LỖI 1-1

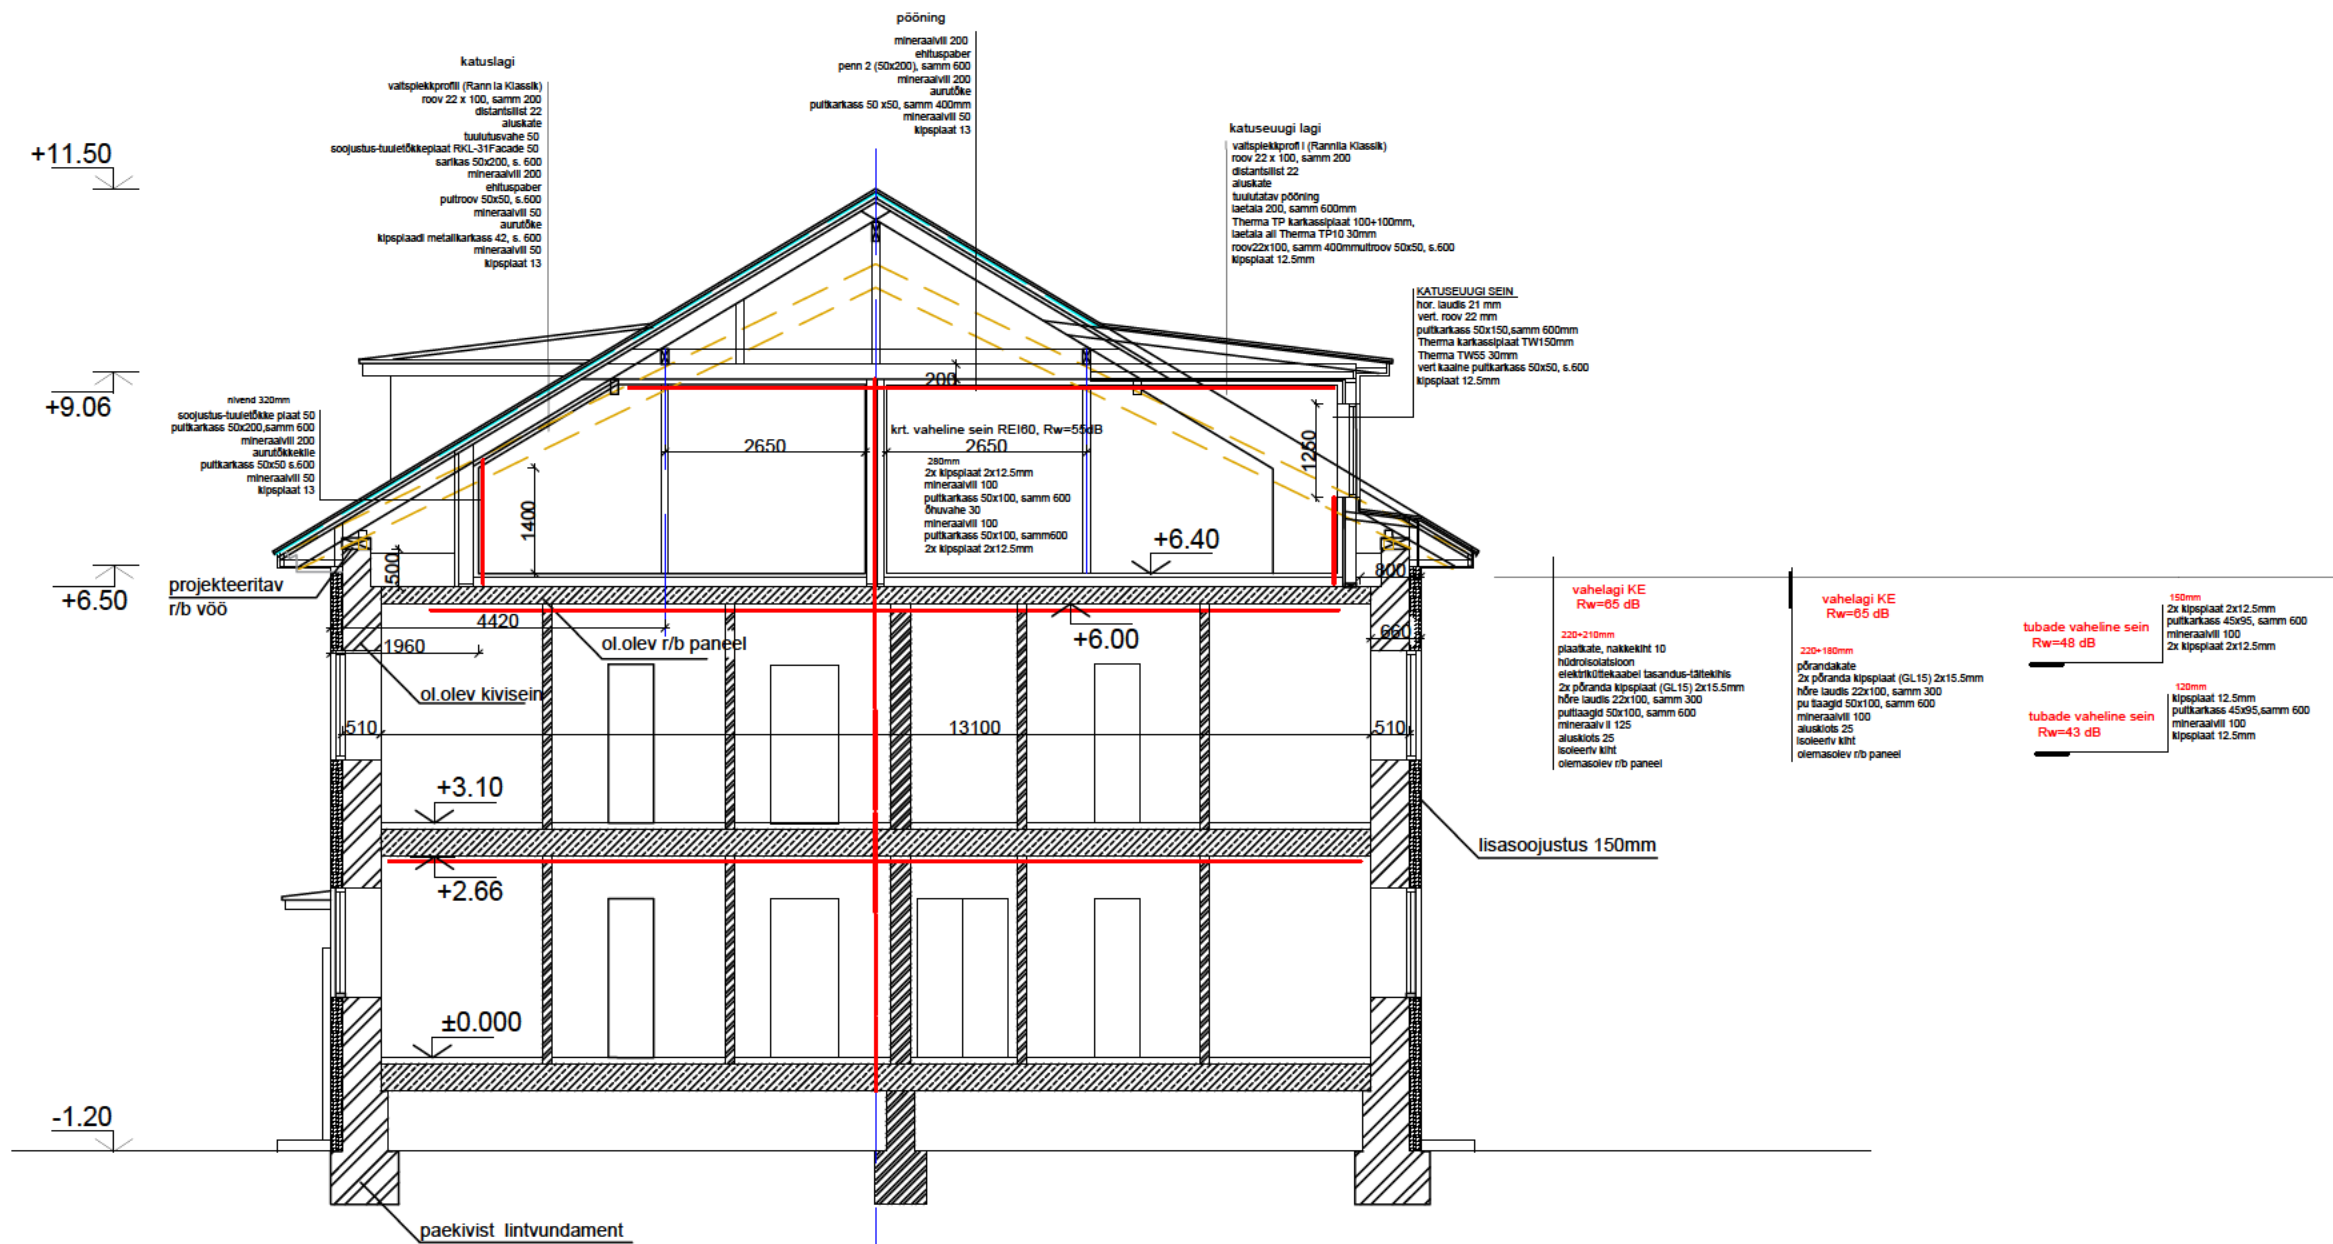
Hoone kõrgus maapinnast 12.7m. Võrreldes algse projektiga suureneb hoone harja kõrgus maapinnast 1.0m võrra, samas hoone karniisi kõrgus jääb samaks.
